Plan Local d'Urbanisme Saint-Jean-de-Monts

Modification simplifiée n°3 Dossier d'approbation

Complément au rapport de
présentation

Corriger une erreur d'appréciation sur le zonage du secteur de la Métairie

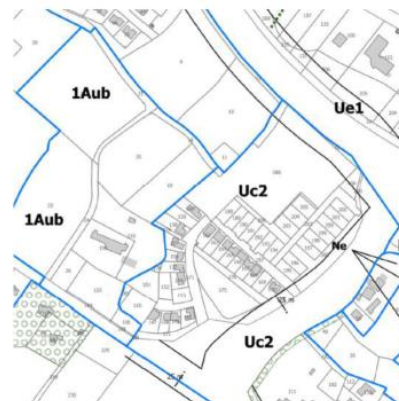
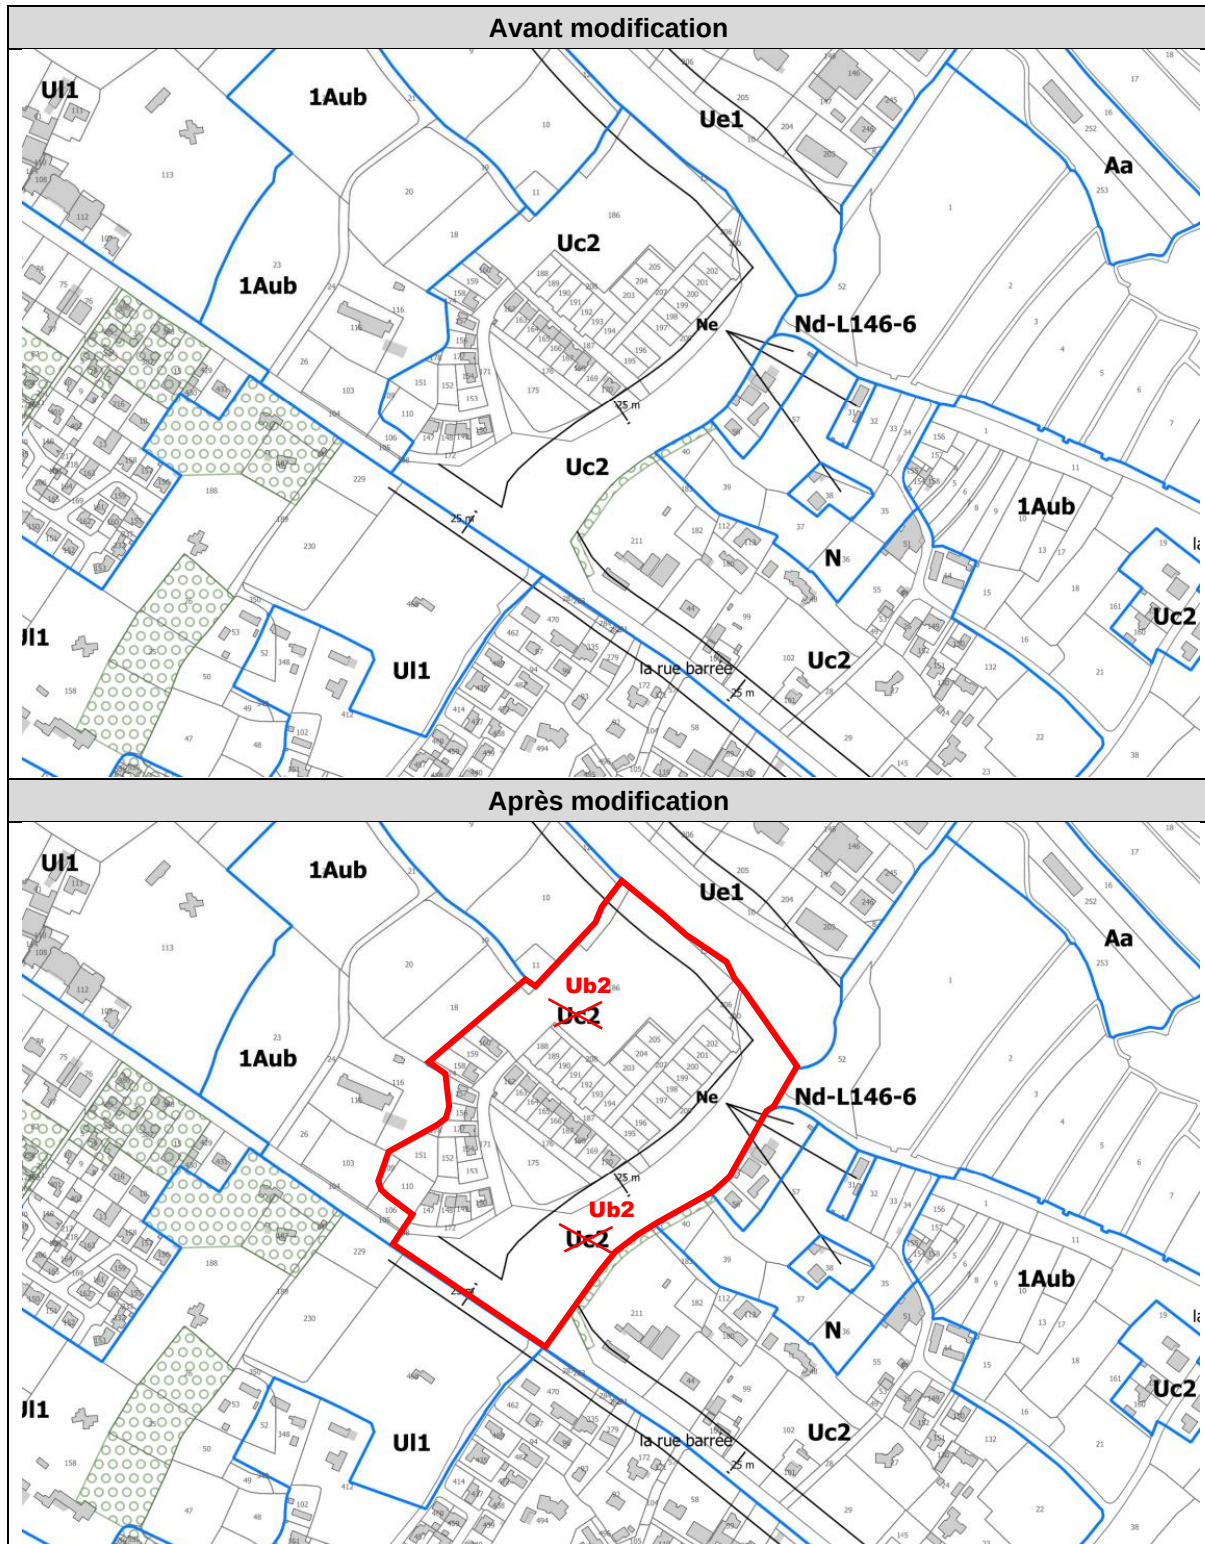
A l'occasion de la dernière modification du PLU, il a été mal apprécié les conséquences du rattachement du secteur de la Métairie bâti au secteur immédiatement voisin (zonage Uc2), qui ne comporte pas les mêmes droits à construire et empêche la densification :

Pourcentage d'emprise au sol : 70%	Pourcentage d'emprise au sol : 40%
Coef d'imperméabilisation : 60 %	Coef d'imperméabilisation : 50 %
Hauteurs : 7 m à l'égout / 10 m au faîtage	Hauteurs : 6 m à l'égout / 9 m au faîtage

L'objet de la présente modification simplifiée du PLU va permettre de réparer cette erreur et d'inclure ce secteur de construction assez dense en **un zonage plus adapté, la zone Ub2** :

Pourcentage d'emprise au sol en Ub2	50% pour les terrains de 200 m ² et moins / 70% pour les terrains de plus de 200 m ²
Coef d'imperméabilisation en Ub2	70%
Hauteurs en Ub2	7 m à l'égout / 10 m au faîtage
